Cisco UCS C480 M5 Rack Server:

CONSULTA 02:

1. REFERENCIA(S) DE LAS BASES	
Numeral(es):	5. DESCRIPCIONES BÁSICAS DE LAS CARACTERÍSTICAS DEL BIEN
Anexo(s) :	Servidor Rack
Página(s) :	26
2. ANTECEDENTES / SUSTENTO	
	4 USB 2.0 (mínimo 2 frontales y 2 posteriores)
	5 USB 3.0 (mínimo 1 frontal y 2 posteriores)
3. OBSERVACIÓN	
El requerimiento mencionado solo es cumplido por una marca en específico. HPE ofrece en total 9 puertos USB con una configuración similar a la solicitada. Ninguna otra marca reconocida en el mercado cumple con esta especificación.	
HPE ProLiant DL560 Gen10 Server:

Figure 3. Front panel features (2.5-inch hard drive chassis)

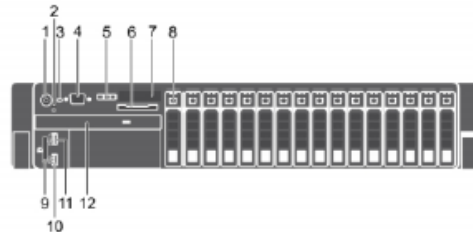
An optional USB memory key installed inside your system can be used as a boot device, security key, or mass storage device. Dell, en un equipo de 4 procesadores en 2 RU, ofrece un total de 4 puertos USB externos y 1 interno.

De acuerdo a lo expuesto, se solicita cambiar este requerimiento:

- Dice: 4 USB 2.0 (mínimo 2 frontales y 2 posteriores)
- 5 USB 3.0 (mínimo 1 frontal y 2 posteriores)

- Debe decir: Mínimo 2 USB 2.0 (entre frontales y posteriores)
- Mínimo 2 USB 3.0 (entre frontales y posteriores)

Respuesta: Se acoge parcialmente lo indicado por el postor, los puertos USB requeridos por la institución serán:

3 puertos USB 2.0 como mínimo (2 frontal y 1 posterior)

3 puertos USB 3.0 como mínimo (1 frontal y 2 posterior)

Figure 2-8 Rear panel

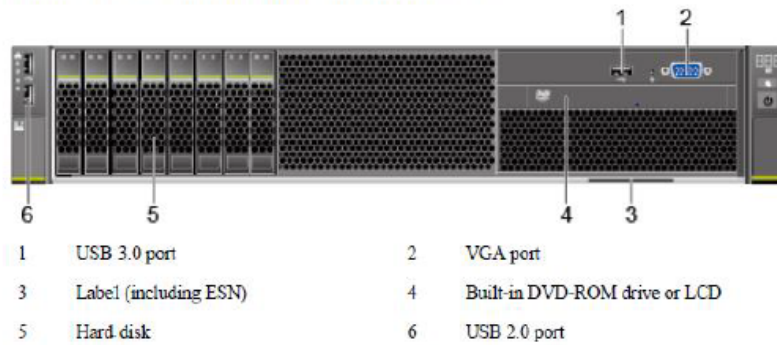
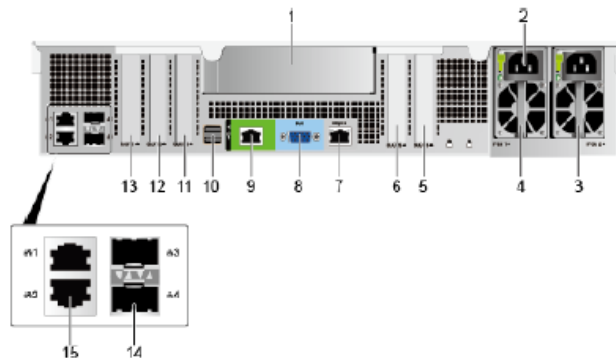
En total, Huawei, en un servidor de 4 procesadores en 2 RU, ofrece 5 puertos externos.
